**WYJAŚNIENIA TREŚCI SPECYFIKACJI ISTOTNYCH WARUNKÓW
ZAMÓWIENIA**

Muzeum Historii Polski w Warszawie z siedzibą przy ul. Mokotowskiej 33/35, prowadzące postępowanie o udzielenie zamówienia publicznego na podstawie ustawy z dnia 29 stycznia 2004 r. Prawo Zamówień Publicznych (Dz. U. z 2019 r. poz. 1843 z późn. zm.)¹ w trybie przetargu nieograniczonego na „**Wykonanie robót budowlanych oraz wykonanie, zainstalowanie i uruchomienie elementów składających się na Wystawę Stałą Muzeum Historii Polski oraz pozostałych powierzchni w Muzeum Historii Polski w Warszawie**”, działając na podstawie art. 38 ust. 2 i ust. 4 ustawy Prawo Zamówień Publicznych, przekazuje poniżej treść otrzymanych pytań o wyjaśnienie zapisów SIWZ wraz z udzielonymi odpowiedziami i modyfikacjami.

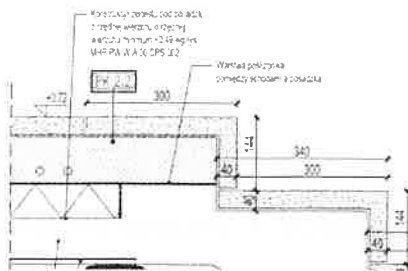
Prosimy o informację czy okładzina kamienna schodów jest w postaci jednego elementu czy składa się z dwóch (stopnicy i podstopnicy)? Czy stopnica nie powinna zapewniać antypoślizgowości? Jeśli tak, w jaki sposób ma to być zrealizowane (ryflowanie, nakładki antypoślizgowe, inne)?

Okładzina schodów jest w postaci jednego elementu kąтового - brak podziału na stopnicę i podstopnicę. Detal schodów zgodnie z rys. MHP PW W-A DPS 017_1- Detal wykończenia schodów. Na rysunku również pokazano wykończenie brzegów stopni zapewniające antypoślizgowość.
